**Artikel:** Le problème des abbatoirs de Genève

### Le problème des abattoirs de Genève.

### Extrait du rapport du jury relatif au concours pour les Abattoirs de Genève.

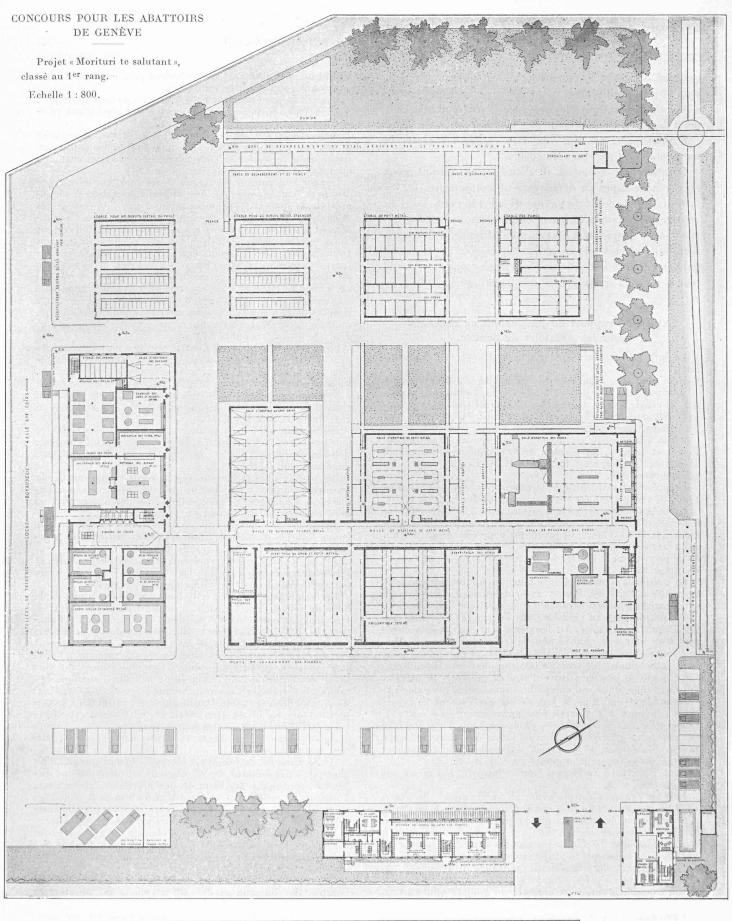
Nº 23. Circuits. Le projet est bien adapté aux travaux d'un abattoir. Le croisement des circulations est évité par une disposition ingénieuse des lieux de déchargement des camions. Toutefois les camions ne peuvent accéder à la halle d'abatage du petit bétail. Un parc à autos, côté sud-est, est fâcheusement placé sur le parcours sale. (Reproduction, page 47.)

Les relations entre les étables, l'abatage, la resserre et les frigos sont bien réalisées. Le coche, sorti de la triperie, est judicieusement étudié. Les extensions, sauf celles du frigo, sont bien comprises

Par contre, l'emplacement de la halle aux cuirs, près de l'entrée, des bureaux et des appartements est absolument inacceptable.

Le chargement des tripes sur le parcours sale est une faute. La halle d'abatage du gros bétail est trop courte eu égard à l'équipement proposé. L'architecture est faible, par contre le cube total est réduit.

Auteur: M. Ernest Martin, architecte, à Genève.

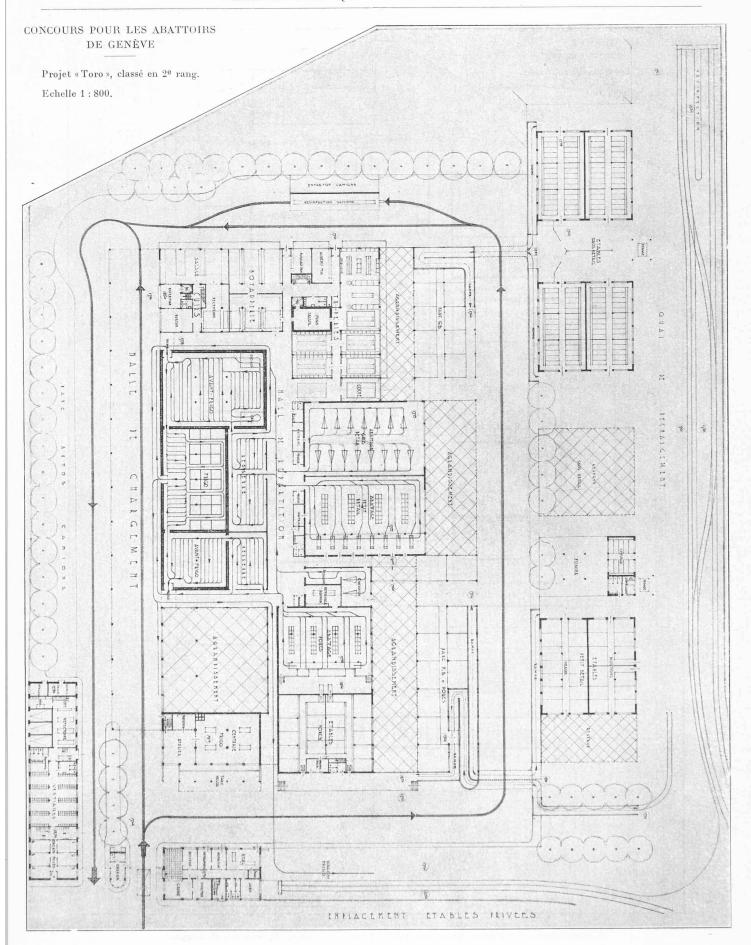
aéré. (Reproduction, page 44.) Les relations entre les différents services sont bien ordon-

nées. L'entrée est judicieusement placée quant à son caractère fonctionnel. L'éclairage et l'aération sont favorables. L'architecture est soignée, le cube est réduit. La circulation des camions présente l'inconvénient de passer sous la voie du chemin de fer. Les camions n'ont pas accès à la halle d'abatage du petit bétail.

Les détails manquent pour la manœuvre des wagons et leur conduite à la désinfection. Le projet ne prévoit pas deux halles de resserre. Celle qui est prévue offre, il est vrai, une dimension suffisante.

Les panses doivent être menées au coche en passant par la resserre, ce qui est une lacune, mais facile à corriger. Les places de déchargement sont exiguës. La protection du quai de déchargement est heureuse.

Tel qu'il est, ce projet apporte, sous une forme simple, une bonne solution d'ensemble, dont les points critiquables pour-

Auteurs : MM. A. Lozeron et J. Erb, architectes, à Genève.

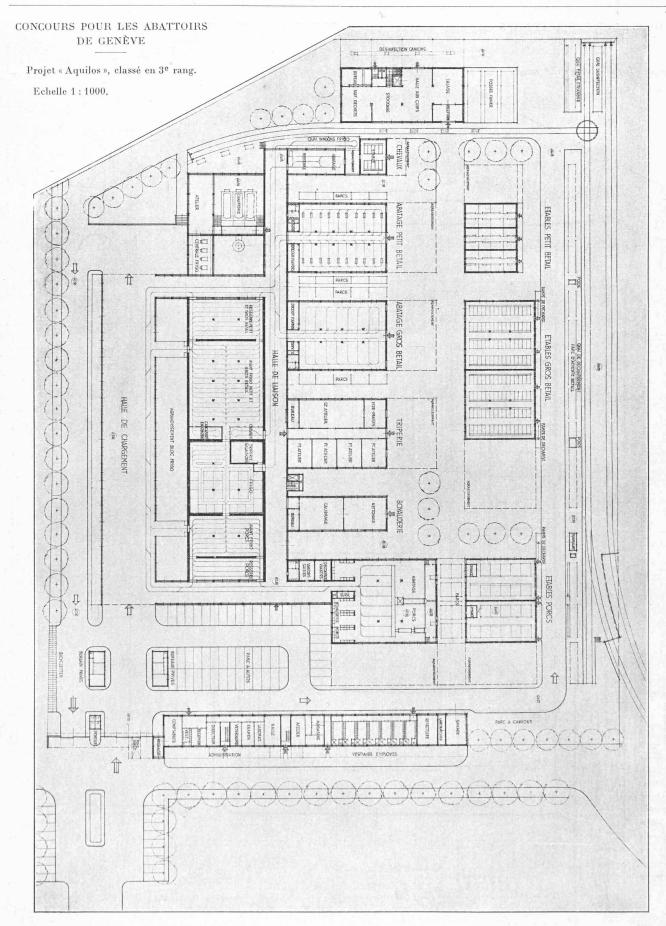
Nº 18. Toro. Ce projet présente des solutions simples et heureuses en ce qui concerne la voie ferrée et la circulation par route dans l'abattoir. (Reproduction, page 45.)

Les principaux services sont bien distribués autour de la halle de répartition. Le coche a de bons accès mais devrait être déplacé pour ouvrir un passage au long de la halle d'abatage. La halle de chargement couverte est de bonne dimension et offre une relation facile avec l'entrée. Le déchargement des porcs par camions est aisé et l'accès des camions à l'abatage du petit bétail est possible. Une des étables du gros bétail est beaucoup trop éloignée de la halle d'abatage. rampes souterraines sont trop longues et compliquées. Pour les porcs, elles sont même inutilisables en pratique. La juxtaposition des halles du gros bétail et petit bétail est défectueuse ; l'aération de ces locaux en souffrira.

Agrandissements suffisants et heureusement conçus sur-

Auteurs: Atelier d'architectes, à Genève (MM. L. Vincent, J. Saugey, R. Schwertz, H. Lesemann).

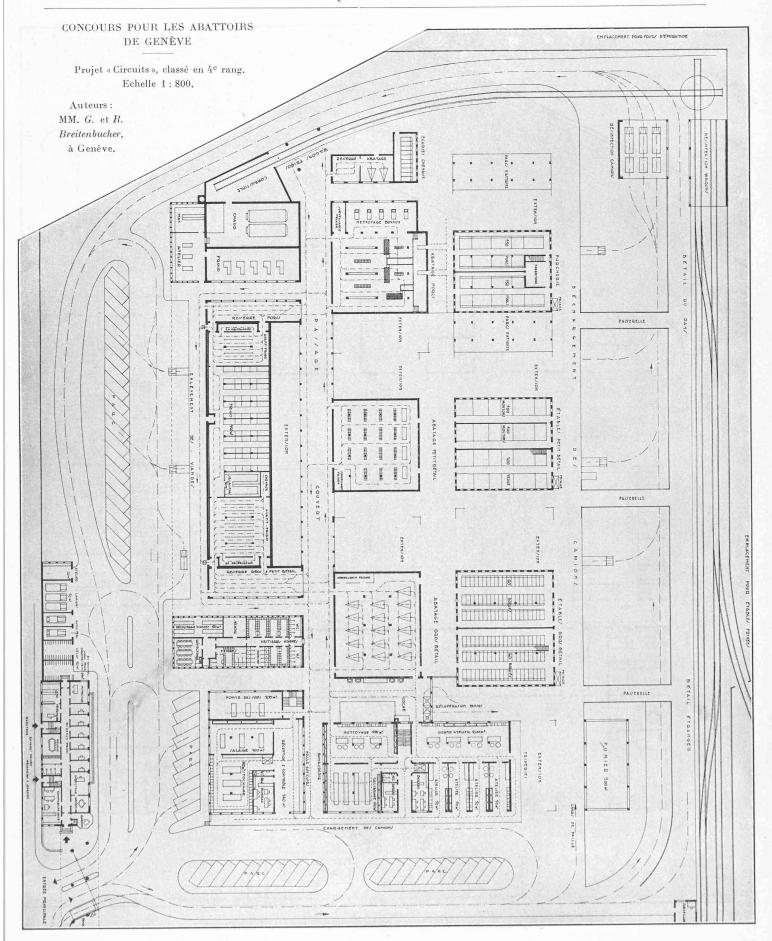
No 24. Aquilos. Le groupement des services et les relations entre eux sont bien déterminés. (Reproduction, page 46).

Les voies d'accès sont bonnes et la séparation des circulations propre et sale est bien étudiée, sauf pour les parcs de stationnement. Toutefois le croisement entre le parcours des camions et le trajet du bétail du quai aux étables est critiquable. En outre, la largeur de cette voie est insuffisante pour que les camions y stationnent au déchargement sans l'obstruer. Cette voie pourrait avantageusement être reportée entre les étables et les halles d'abatage, ce qui rendrait, au surplus, possible l'accès des camions à la halle d'abatage du petit bétail, qui n'est pas prévu par l'auteur.

L'avant-frigo et la resserre sont trop vastes. L'agrandissement du frigo et avant-frigo est inadmissible sous la forme prévue. Une halle fermée pour l'enlèvement des viandes n'est

pas désirable. Le cube total de ce projet est très élevé.

Auteurs : MM. J.-L Cayla et H. Gampert, architectes, à Genève.

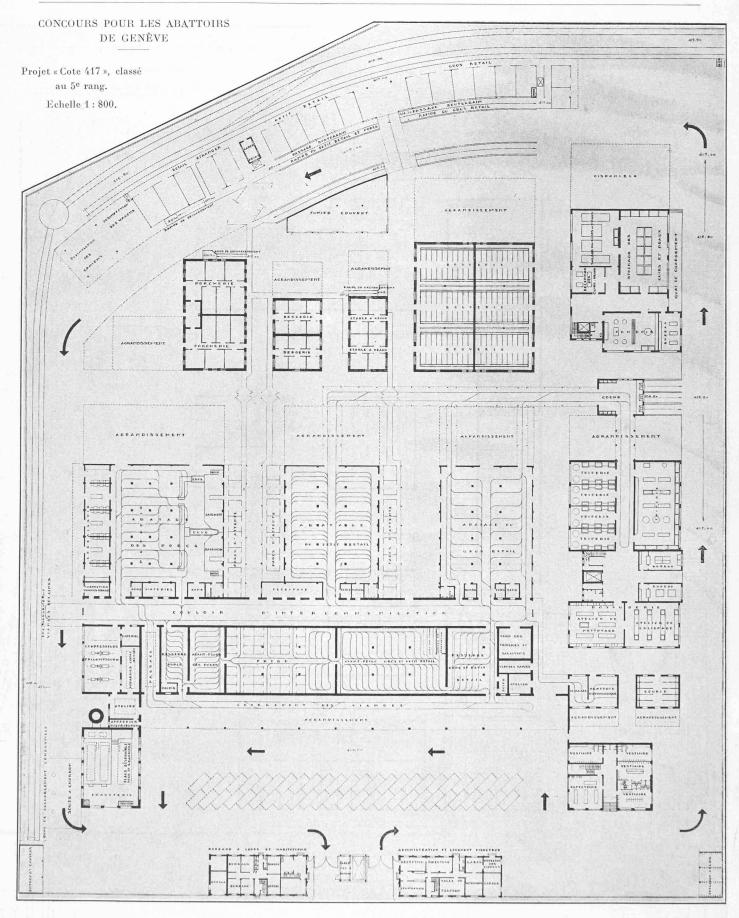
Nº 7. Cote 417. L'auteur a donné des solutions convenables à certaines questions difficiles et importantes. Un souterrain simple évite le croisement des camions et du bétail allant du

quai aux étables. (Reproduction, page 48.)

Le parc à voitures se trouverait entièrement sur le parcours propre si l'entrée principale, par un souci de recherche monumentale, n'avait pas été prévue dans l'axe. L'accès par camions à la halle d'abatage des veaux n'est pas prévu. Le groupement des principaux services est bien résolu. Cependant les agrandissements, tels qu'ils sont proposés, entraînent pour l'instant entre les étables et les halles d'abatage des distances excessives. L'agrandissement du frigo et avant-frigo est inadmissible sous la forme prévue. L'aération en général est bonne. Le cube total est excessif, ce qui semble imputable à la hauteur exagérée d'un grand nombre de locaux. La rampe pour les porcs a une pente beaucoup trop rapide à la descente. No 9. Morituri Te Salutant, Ce projet est simple, clair et
